**Jan Sulanowski**  
**radny Miasta Poznania**  
**klub radnych Prawo i Sprawiedliwość**

Poznań, dnia 20 maja 2016 r.

**Interpelacja**  
**w sprawie paradoksalnego układu komunikacyjnego**  
**przy przystanku wiedeńskim „Plac Wiosny Ludów”**

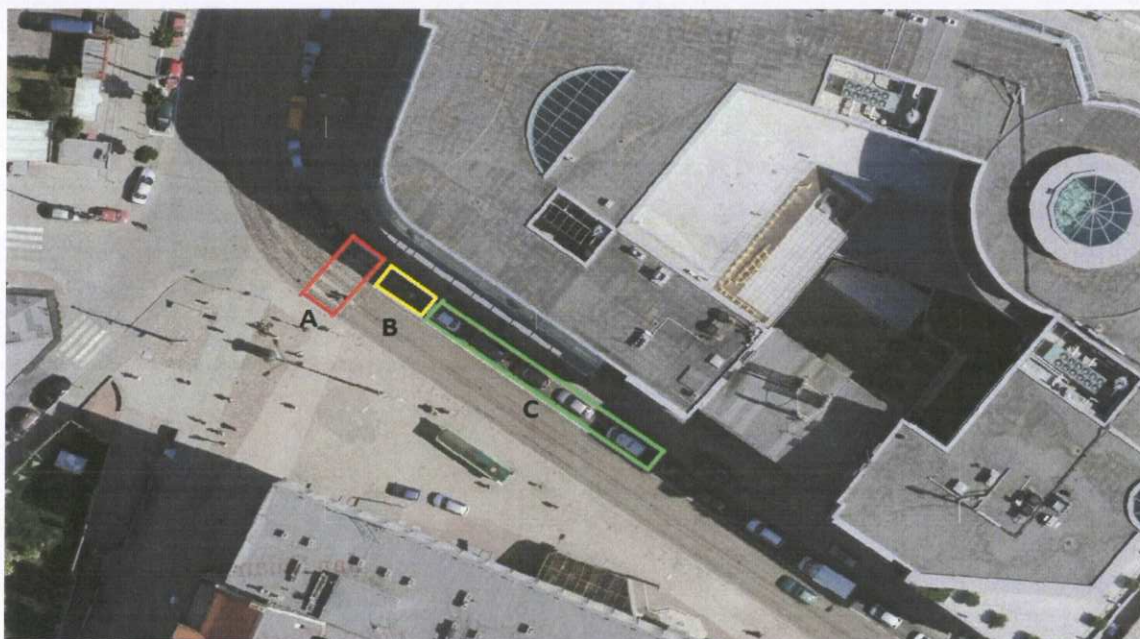
Tymczasem we wspomnianym miejscu przepis ten jest nagminnie łamany przez samochody, które z ulicy Strzeleckiej wjeżdżają albo w ul. Krysiewicza albo w ul. Podgórną. W mojej ocenie wynika to przede wszystkim z usytuowania tego przystanku względem skrzyżowania oraz przejścia dla pieszych, którym idą ludzie zmierzający w stronę Starego Rynku oraz w stronę Starego Browaru. Pomiędzy przejściem dla pieszych (czerwone pole i litera A) a zjazdem z wyniesionego fragmentu jezdni jest miejsce zaledwie dla jednego samochodu (żółte pole i litera B). Układ komunikacyjny w tamtym miejscu ilustruje poniższy rysunek:

Kierowca, który nie chciałby łamać przepisów musiałby zatrzymać się przed znakiem P-17, czyli przed wjazdem na wyniesiony odcinek jezdni (zielone pole i litera C) i czekać aż poprzedni pojazd, stojący przed przejściem dla pieszych, pojedzie dalej i zwolni miejsce w polu B. Dopiero wtedy mógłby

przejechać przez wyniesiony odcinek jezdni C, zatrzymać się w polu B i poczekać aż będzie można przejechać przez przejście dla pieszych A. Nie widziałem, aby jakkolwiek kierowca postępował w ten sposób. Często się zdarza (sam doświadczyłem tego wielokrotnie), że gdy tramwaj staje na przystanku, wtedy pasażerowie mają utrudnione wyjście i wejście do niego przez samochody stojące na znaku P-17. Trudno jednak za to winić kierowców – opisany wcześniej układ komunikacyjny wymusza na nich łamanie prawa. Przejściem dla pieszych niemal bez przerwy przemieszczają się w obu kierunkach piesi, ponieważ nie ma tam sygnalizacji świetlnej. Na ul. Strzeleckiej tworzą się korki, a kierowcy niecierpliwą się i nie respektują znaku P-17 na przystanku wiedeńskim (fot. 2). Taka sama sytuacja miała miejsce jeszcze zanim przystanek wiedeński został wybudowany.

W związku z powyższym zwracam się z wnioskiem, aby jak najszybciej przebudować istniejący przystanek wiedeński „Plac Wiosny Ludów” na przystanek przyławkowy oraz o informację, jakie działania zamierzają podjąć władze Poznania w związku z owym paradoksem komunikacyjnym.
